Znak sprawy Sp/AZP/382/5/2020

WYJAŚNIENIA TREŚCI SIWZ nr 2

dot.: postępowania o udzielenie zamówienia publicznego. Numer sprawy: Sp/AZP/382/5/2020. Nazwa zadania: „**Modernizacja bloku operacyjnego wraz z traktem porodowym na potrzeby Szpitala w Pyskowicach - Obecny etap dotyczy: Traktu porodowego.**”

RZUT 2 PIĘTRA - TRAKT PORODOWY

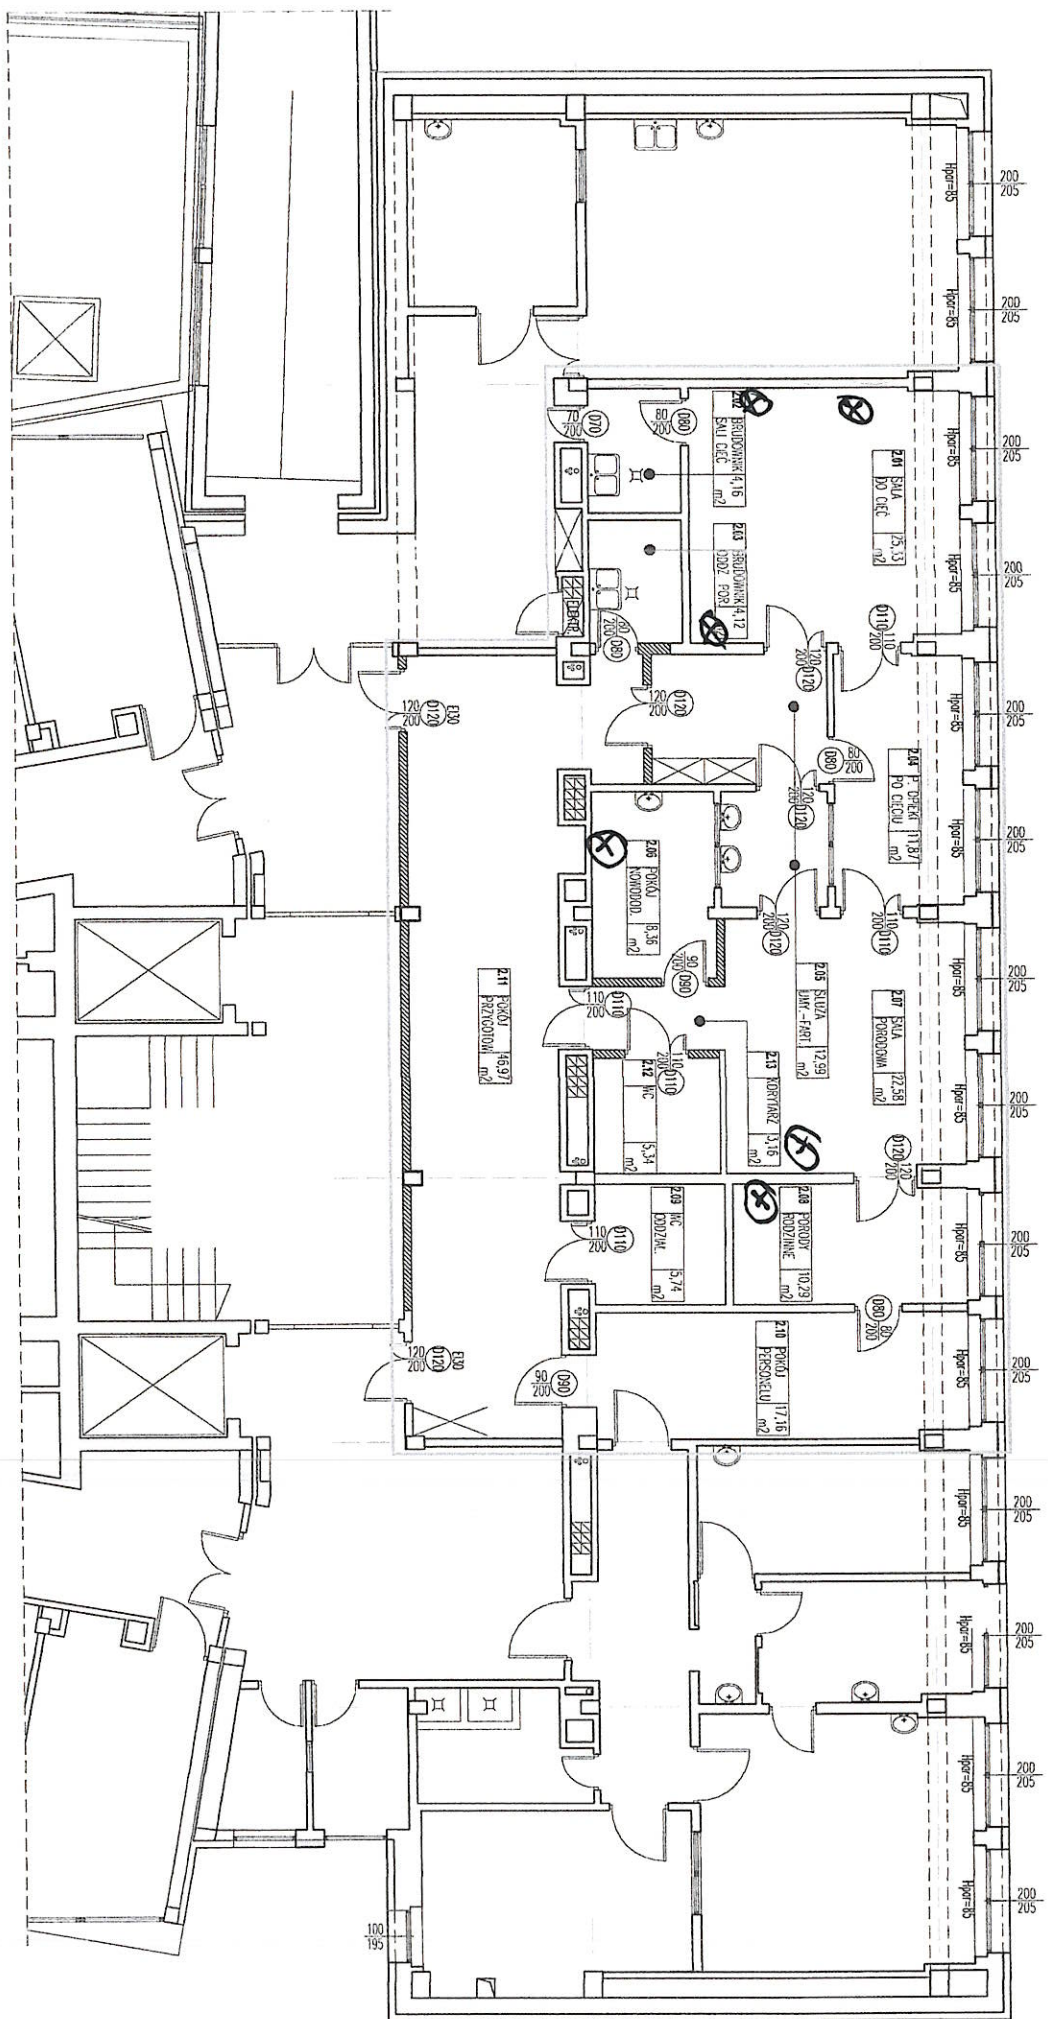
Proszę o zamieszczenie rzutu modernizowanego traktu porodowego z zaznaczeniem lokalizacji nadłóżkowych paneli elektryczno-gazowych.

Zdjęcie z lokalizacją poniżej. Lokalizacja zaznaczona □
